改善箇所説明図

1. 改善箇所

不具合発生箇所：赤丸部（扉を開けた状態）

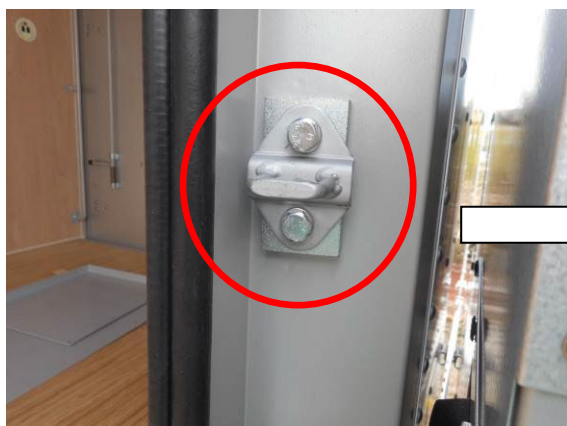
バン型トラックの荷台側面スライド扉の扉が閉まった状態を保持するストライカーにおいて、設計時の振動における検討が不十分だったため、強度が不足している。そのため、走行振動等により当該ストライカーに亀裂が生じ、ストライカーが破断して扉が閉まらなくなることがある。最悪の場合、走行中に扉が開き、荷台から荷物が落下し他の交通の妨げになるおそれがある。

全車両、当該ストライカーを対策品に交換する。
